## GT27モデル, GT25モデルにおける拡張インタフェースカバーの材料変更

GOT2000シリーズ

## GOT-D-0219-A

## 2 変更内容

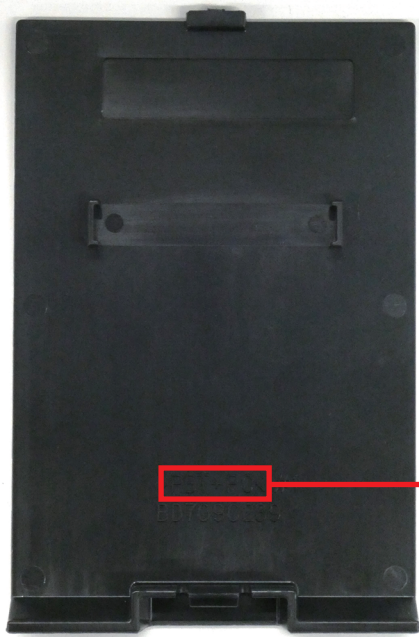
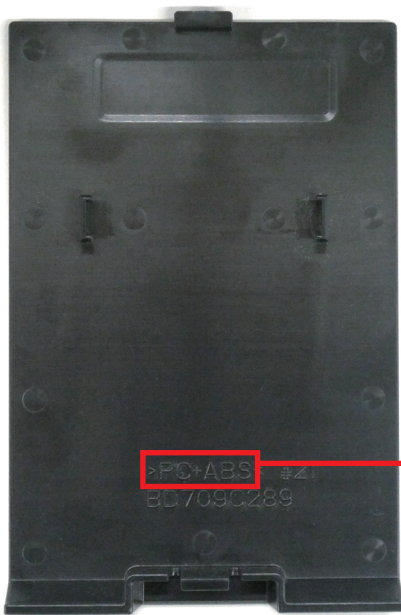
GOT背面にある拡張インターフェースカバーの材料を変更いたします。

変更に伴い、材料表記が変更となります。

見る角度や光の反射によって、色味が異なって見える場合があります。

項目	変更前	変更後
材料	PBT+PC	PC+ABS
拡張インターフェースカバー (裏面)の材料表記	 <p>PBT+PC</p>	 <p>PC+ABS #41 BD709C289</p>

2024年3月以降の生産分より変更します。
